Technical Notice - No,2023-02

「MINI CHALLENGE JAPAN」 New MINI JCWクラス

パドル・アクチュエーター点検のお願い

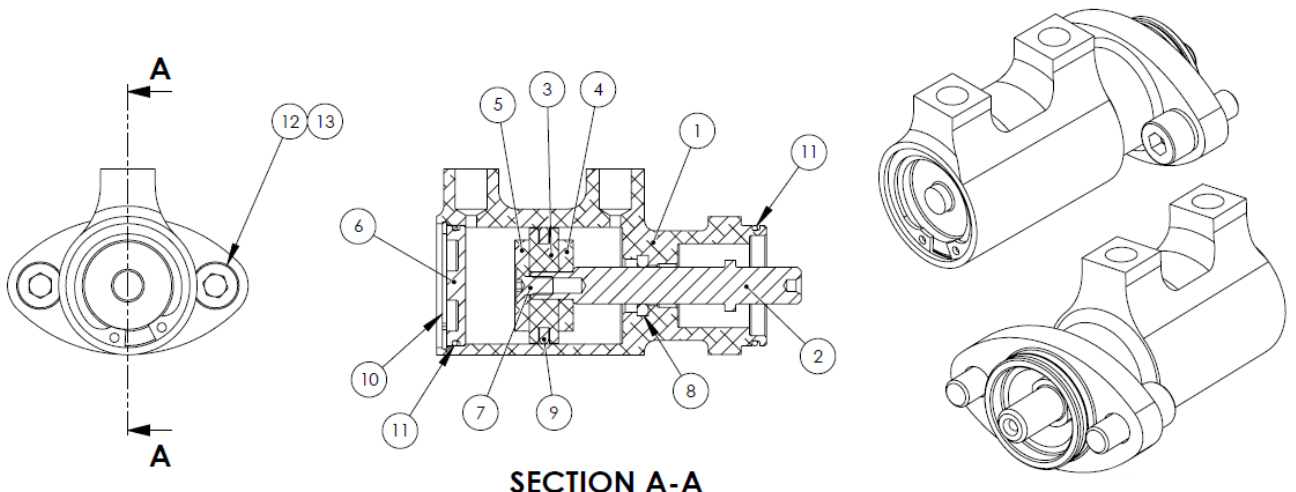
[内容] Rd.2 第2レースの開始直後、エアバルブからの作動音を確認するもダウン方向へのシフト操作が不能となった。

[原因] パドル・アクチュエーター内部のピストンとロッドを締結する皿ビス（図⑦；M5×10）が緩み脱落。
ピストン動作によりロッドをダウン方向に作動させることが出来なくなりシフト操作が不能となった。

[対策] パドル・アクチュエーター本体のサークリップ（図⑩）およびエンドカップ（図⑥）を外して、対象のビスを対策品に変更してください。なお、取り付け時には緩み止めを使用して固定してください。
※対策品は「M5×15」へサイズ変更しています。
